Frå: ivar.solheim@byggraad.no
Send: torsdag 31. mars 2022 14:59
Til: 'Askeland, Terje Oseberg'
Kopi: Larissa Dahl; knut-asle.geitle@eviny.no
Emne: SV: Høyden på Geitle sin mur sak 20/7073:

Emne: Høyden på Geitle sin mur sak 20/7073:

Vedlegg 1:

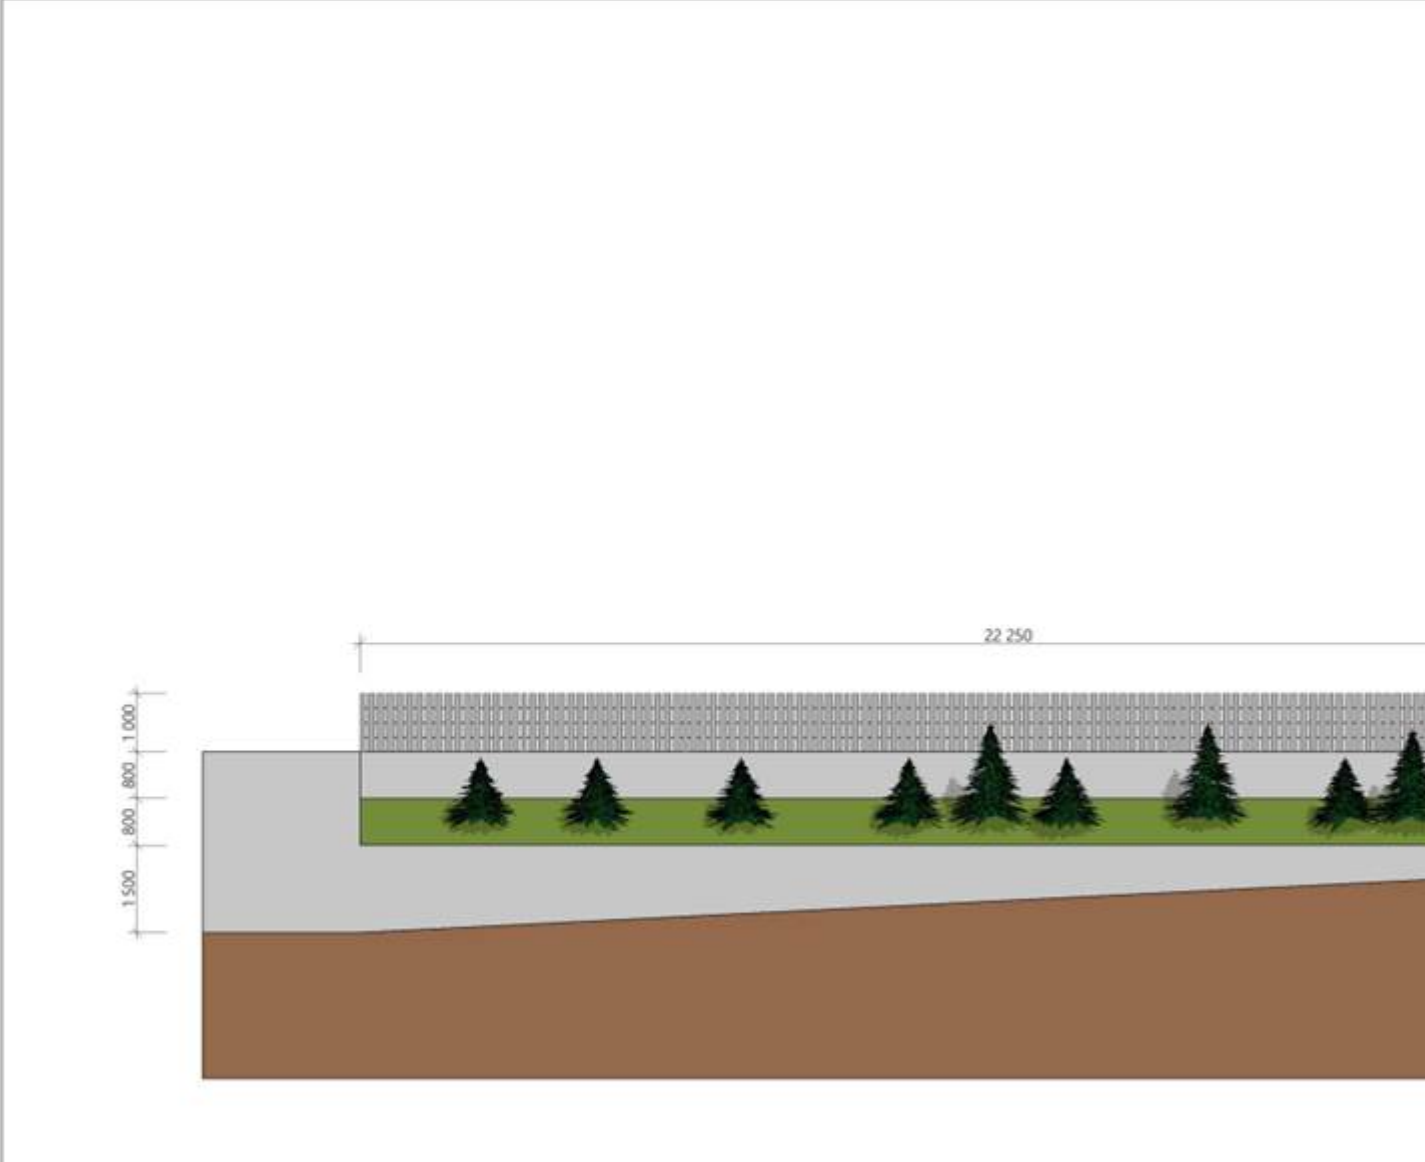
Jeg har sett andre tegninger (se vedlegg 1) der nederste mur er 1,5m høy, mellomrommet er 80 cm og øverste muren er 80 cm. Dette gir en total høyde på 3,1 meter.
Vår oppfatning er at det var dette Geitle fikk tillatelse til når rammeløyve ble gitt 07.07.2020

Vedlegg 2:

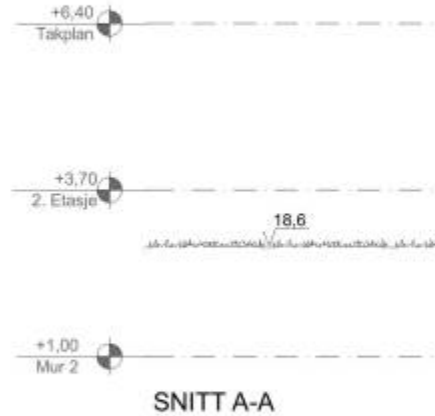
I dokumentet fra Byggråd av 03.03.2022 (se vedlagt skisse 2) er tiltaket 18,8 -15,2m. Dette gir en høyde på 3,6 meter mot oss. Dette er i så tilfelle høyere enn dagens mur.
Det er ikke meningen å være pirkete, men jeg forstår ikke hva det er gitt tillatelse til.

Det er forståelig dersom Byggråd og Geitle har lest koter feil? Jeg aksepterer ikke dette som unnskyldning dersom muren mot oss «vokser» med 50 cm, noe som vil skape mer skygge på vår tomt.

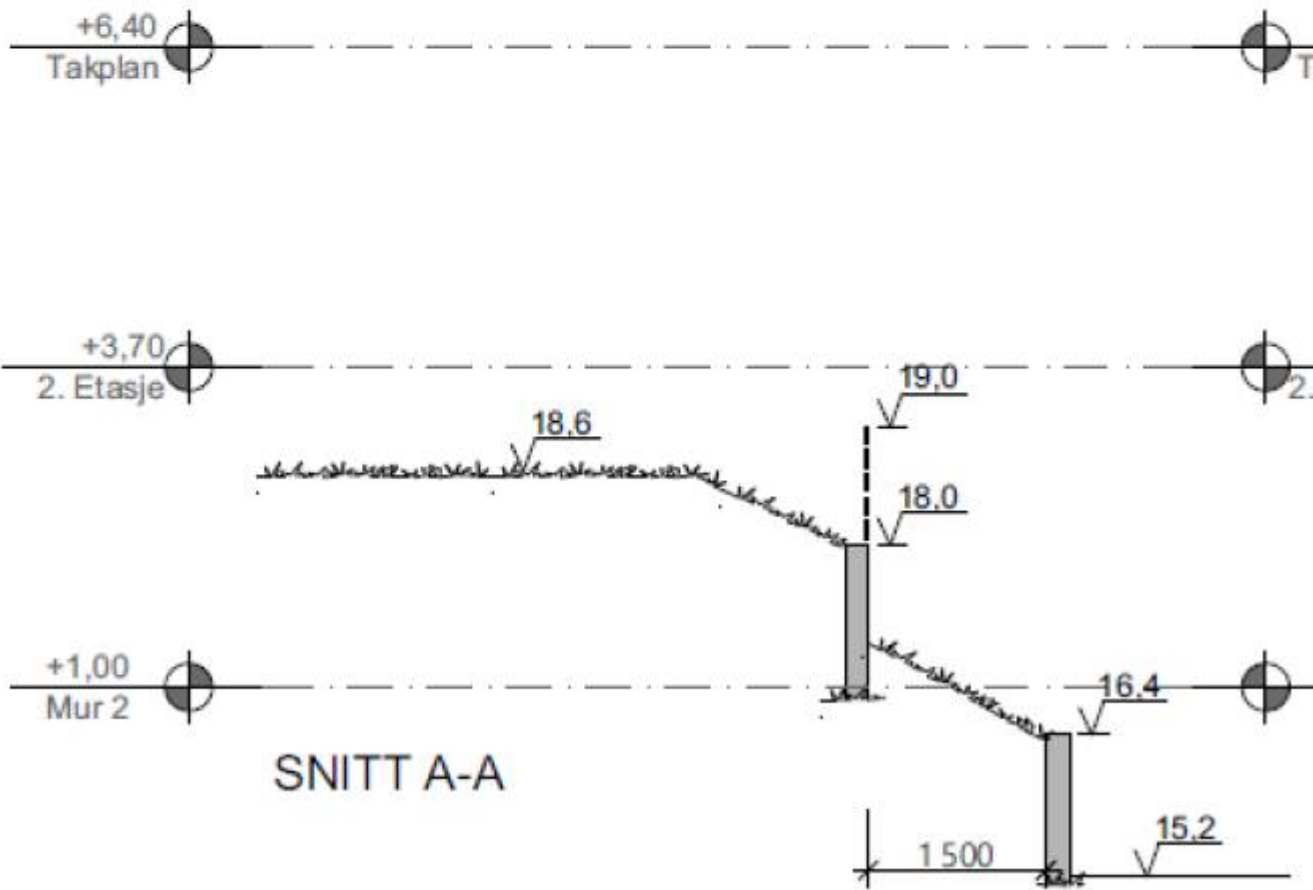
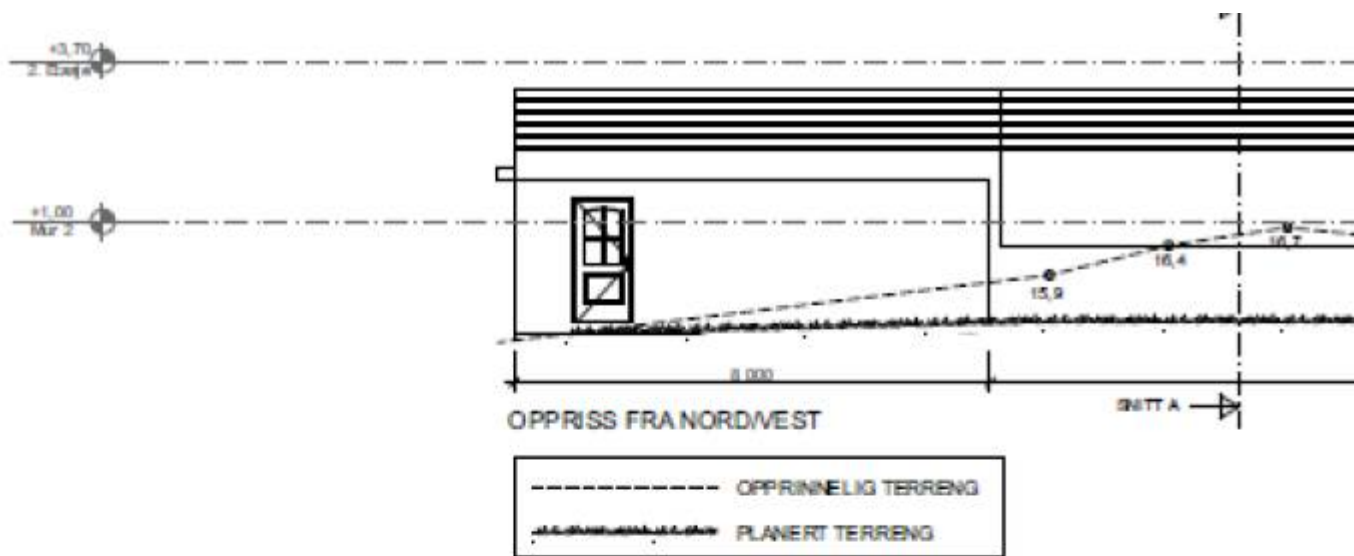
Jeg er litt usikker på hvilken høyde som er godkjent i tiltaket.

Er dette korrekte høyder? Tegningene er hentet fra rammeløyve 729/20 09.07.2020

Hei! I igangsettingsløyve er det oppgitt følgende:

Ved søknad om rammeløyve ble det ikke utført kontrollmålinger på kotehøgde, nå er kotehøgde på høgaste mur satt til +18,8 m.o.h. mens total murkonstruksjonshøgde er ikke endra og skal utførast slik det er godkjent i rammeløyve.

Så høyden kontrollmålt ikke til 18,0moh slik du viser i tegninger til rammesøknad i 2020 ,men 18,8 moh.
